ارفق بعض الصور يوضح المقص في تسليح السلم
حيث ان سيخ الحديد الفرش الموجود بالقلبة يصبح غطاء بالصدفة بأرتفاع يحدده سمك خرسانة الصدفة
ويحدث العكس حيث ان سيخ الحديد الفرش الموجود بالصدفة يصبح غطاء بالقلبة ايضا بأرتفاع يحدده سمك
الخرسانة للقلبة
ارجو متابعة ذلك بالصور
واخيرا مرفق صورة اتوكاد اعتقد ان بها خطأ في رسم الحديد بمنطقة المقص من يعرف الصح يرد
الصور المرفقة

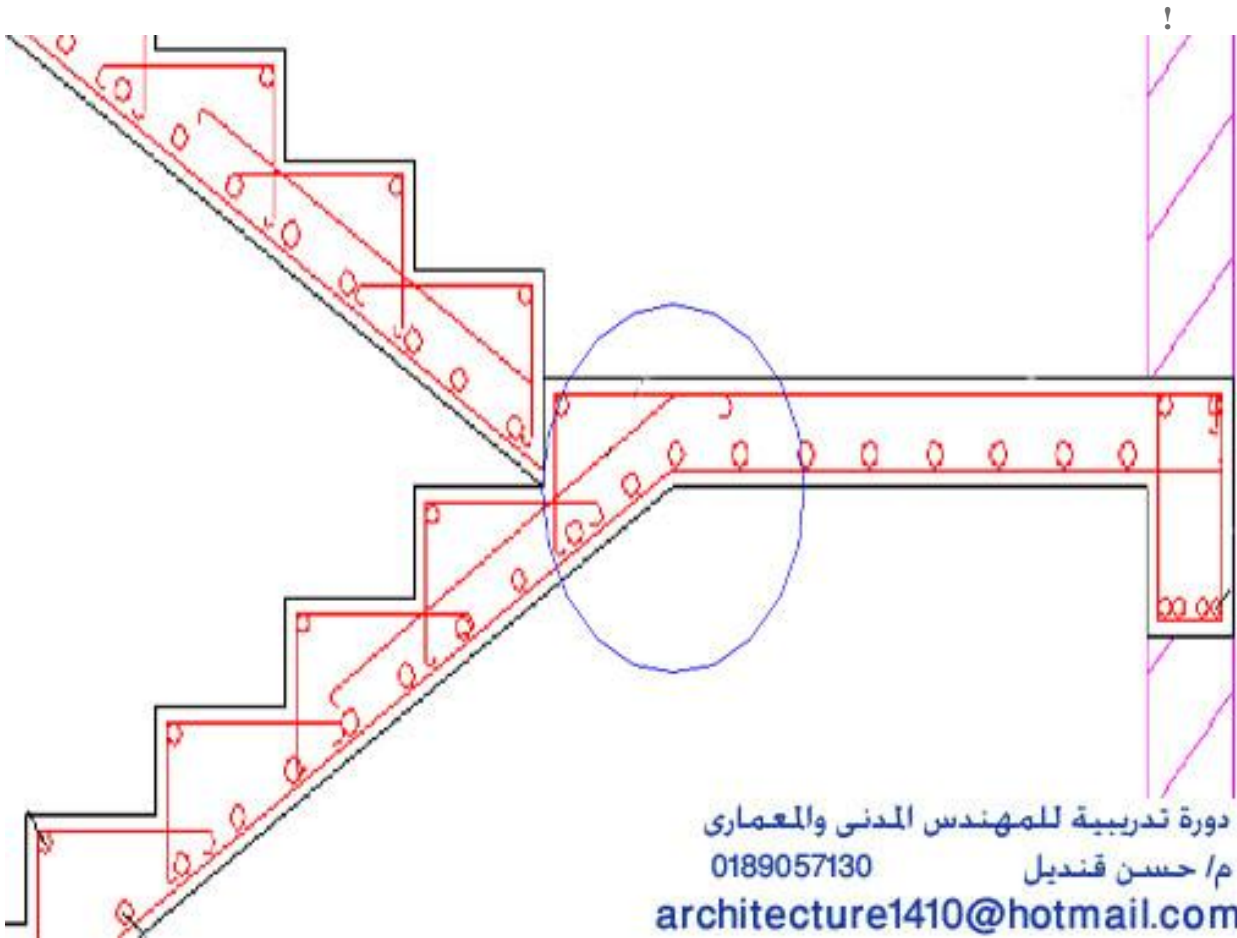
ماهو الخطأ فى الرسم السابق
